TRANSPORDIAMET

Meie 05.05.2026 nr 7.1-1/26/6756-2

Laadi küla Juhani kinnistu ristumiskoha ehitamise nõuded

Joonis 1. Ristumiskoha pikikaldete kujundamine

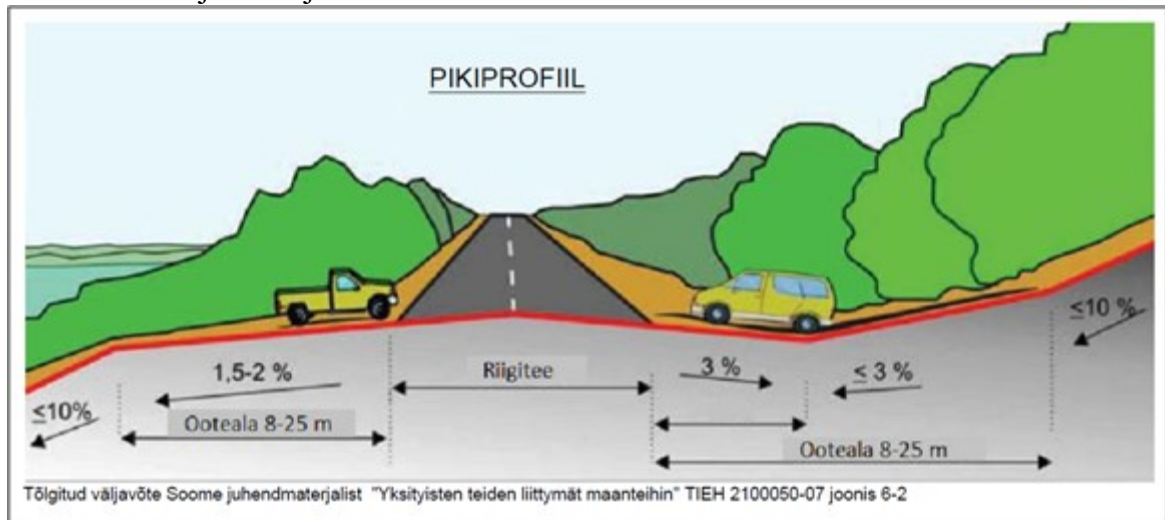
- 9.4. Mõõdistada olemasolevad riigitee veeviimarid mahuks, mis on vajalik eelvoolu tagamiseks.
- 9.5. Projekti kooskõlastamiseks esitamise hetkel peab olema geodeetilise mõõdistuse sh kooskõlastuste vanus kuni üks aasta.
10. Ristumiskoha plaanilahenduse koostamisel lähtuda Transpordiameti tüüpjoonise II põhimõtetest. Pöörderaadiused määrata liikluskooresseis kõige ebasoodsama sõiduki pöördekoridoride järgi. Kujutada pöördekoridoreid joonistel.
11. Ristumiskoht projekteerida riigiteega võimalikult täisnurga all. Ristumiskoha pikikalded määrata vastavalt alltoodud joonise põhimõtetele arvestusega, et riigitee alusele maale sademeveett üldjuhul ei juhitata.
